新型転換炉原型炉施設 廃止措置計画変更認可申請書

新検査制度への移行に伴い、性能維持施設に関する事項の追加、品質マネジメントシステムに係る事項の追加等を図る。

新型轉換炉原型炉施設 廃止措置計画変更認可申請書
変更前後比較表

図 5-1 解体撤去の工事等の主要な手順

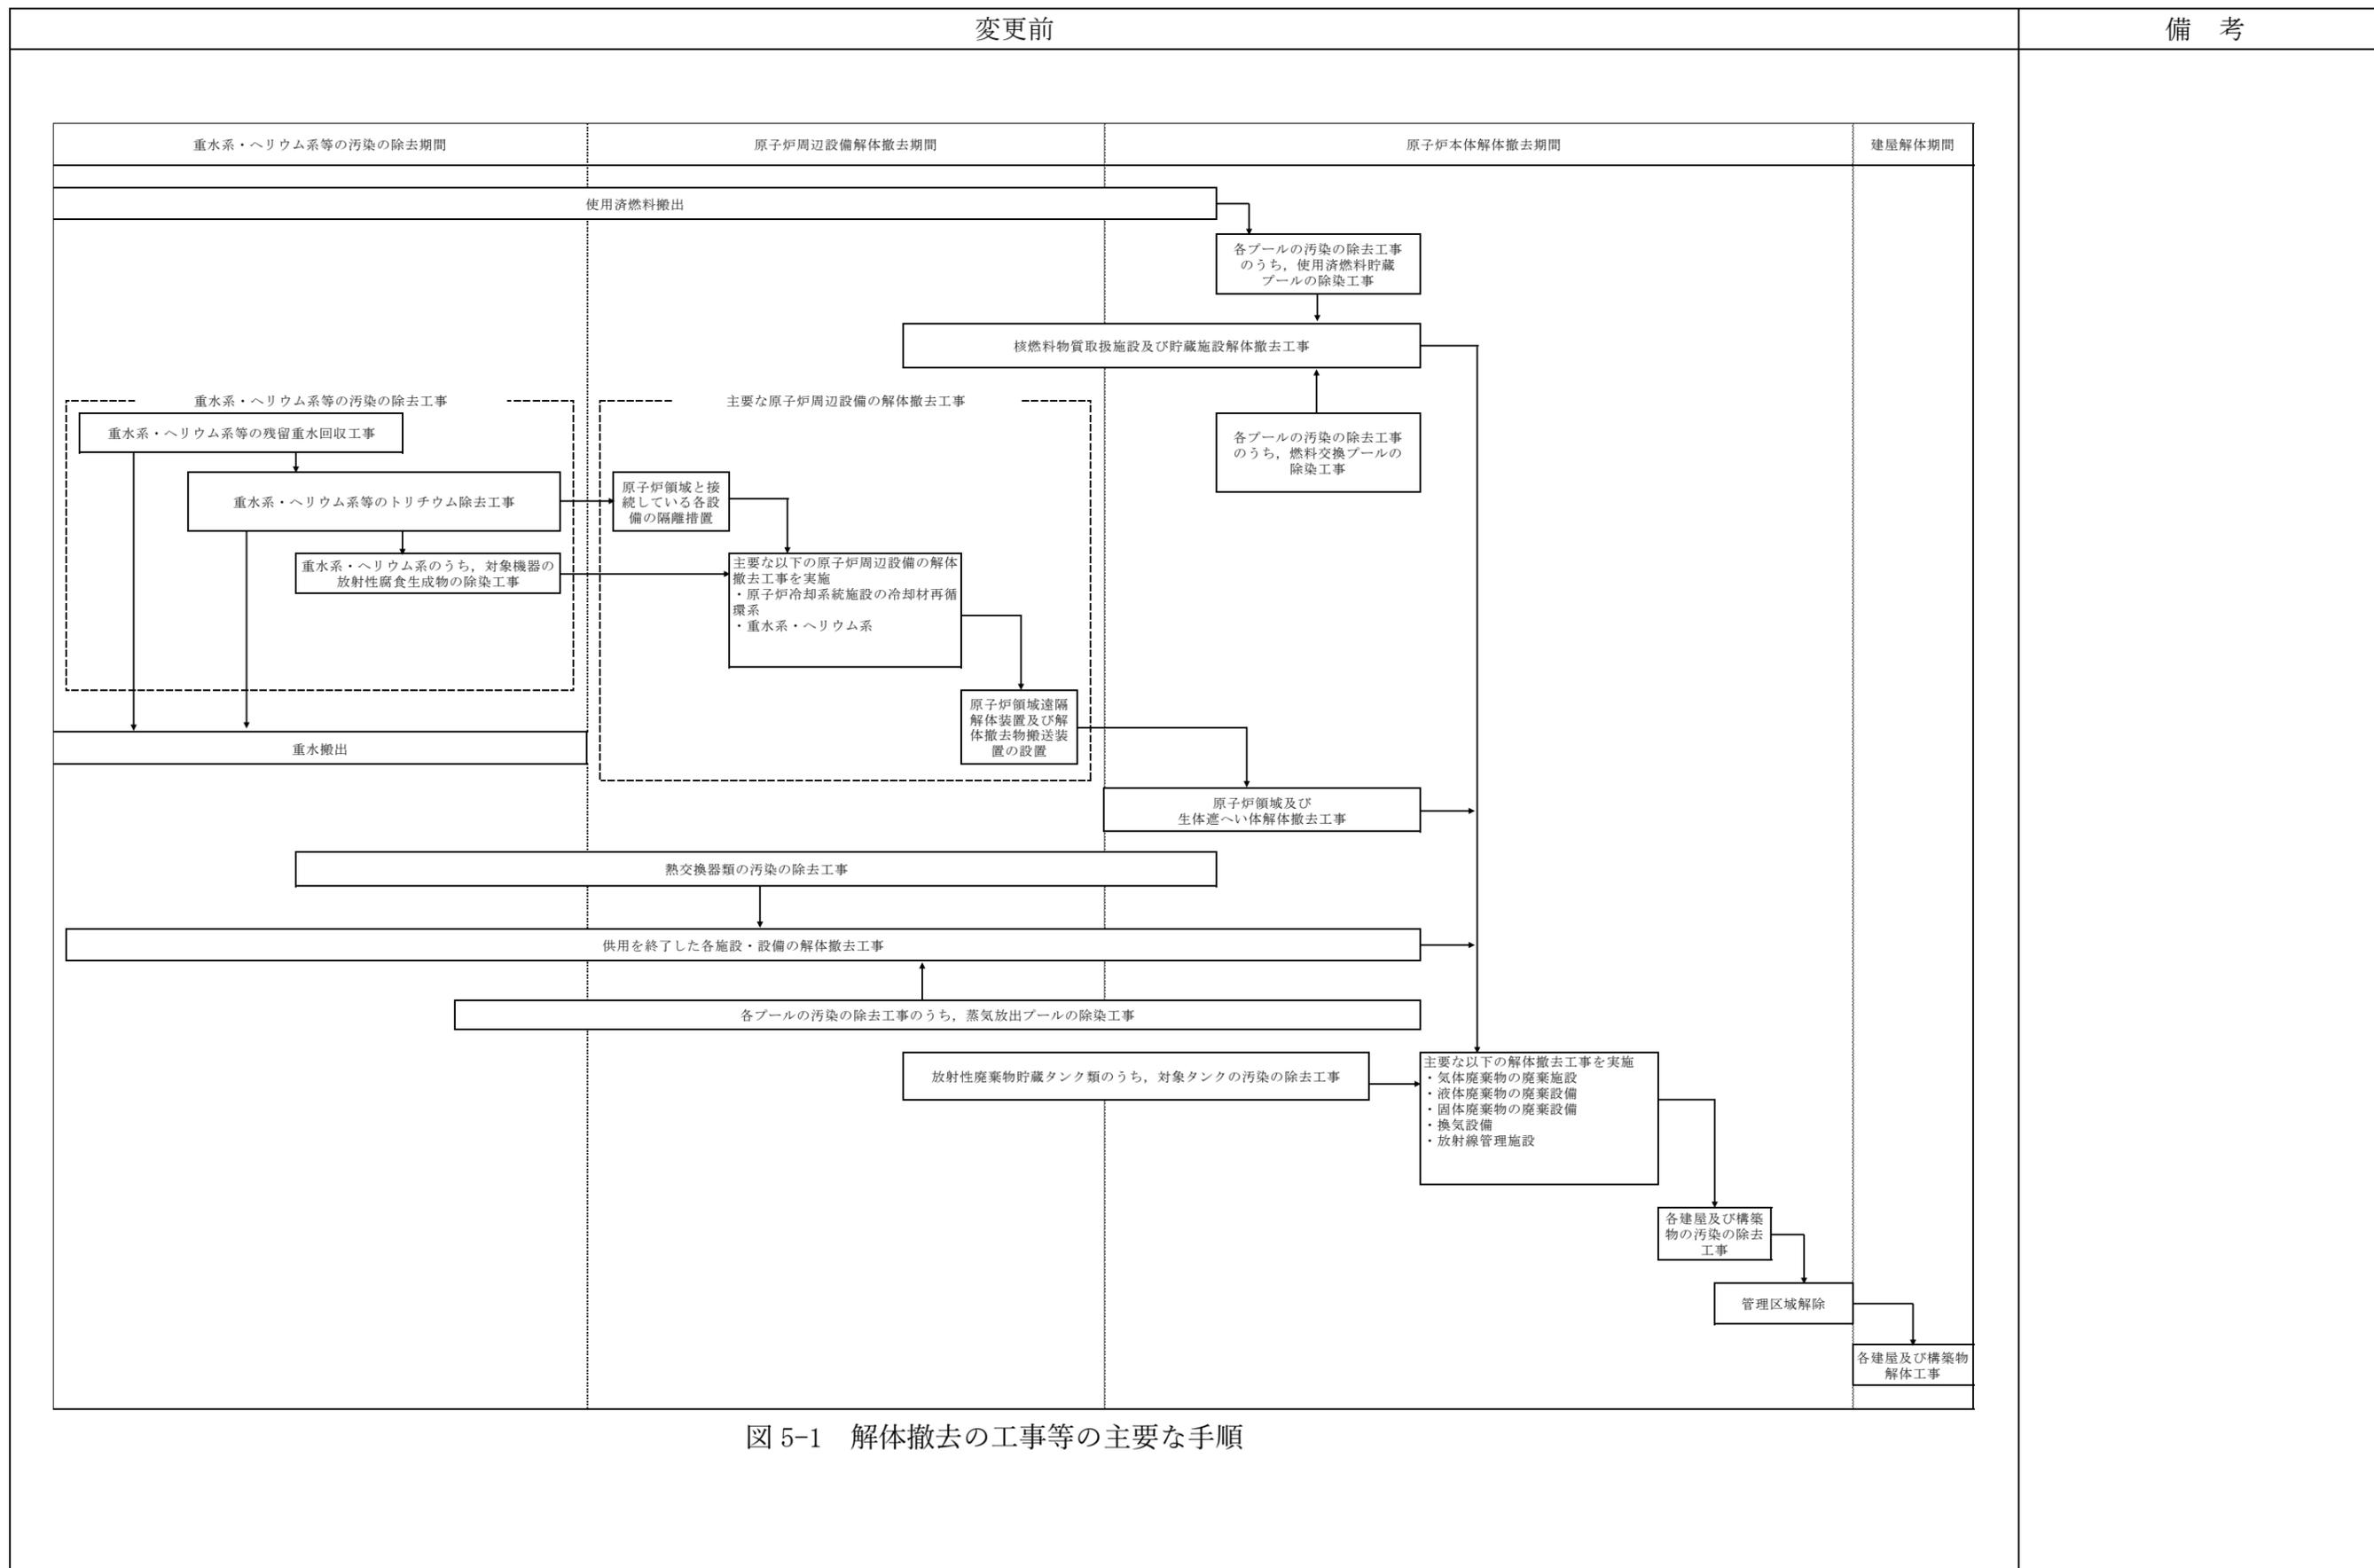
変更後				備考
重水系・ヘリウム系等の汚染の除去期間	原子炉周辺設備解体撤去期間	原子炉本体解体撤去期間	建屋解体期間	変更なし
<p>使用済燃料搬出</p> <p>重水系・ヘリウム系等の汚染の除去工事</p> <p>重水系・ヘリウム系等の残留重水回収工事</p> <p>重水系・ヘリウム系等のトリチウム除去工事</p> <p>重水系・ヘリウム系のうち、対象機器の放射性腐食生成物の除染工事</p> <p>重水搬出</p> <p>原子炉領域と接続している各設備の隔離措置</p> <p>主要な原子炉周辺設備の解体撤去工事</p> <p>原子炉領域と接続している各設備の隔離措置</p> <p>主要な以下の原子炉周辺設備の解体撤去工事を実施</p> <ul style="list-style-type: none"> 原子炉冷却系統施設の冷却材再循環系 重水系・ヘリウム系 <p>原子炉領域遠隔解体装置及び解体撤去物搬送装置の設置</p> <p>各プールの汚染の除去工事のうち、使用済燃料貯蔵プールの除染工事</p> <p>核燃料物質取扱施設及び貯蔵施設解体撤去工事</p> <p>各プールの汚染の除去工事のうち、燃料交換プールの除染工事</p> <p>原子炉領域及び生体遮へい体解体撤去工事</p> <p>熱交換器類の汚染の除去工事</p> <p>供用を終了した各施設・設備の解体撤去工事</p> <p>各プールの汚染の除去工事のうち、蒸気放出プールの除染工事</p> <p>放射性廃棄物貯蔵タンク類のうち、対象タンクの汚染の除去工事</p> <p>主要な以下の解体撤去工事を実施</p> <ul style="list-style-type: none"> 気体廃棄物の廃棄施設 液体廃棄物の廃棄設備 固体廃棄物の廃棄設備 換気設備 放射線管理施設 <p>各建屋及び構築物の汚染の除去工事</p> <p>管理区域解除</p> <p>各建屋及び構築物解体工事</p>
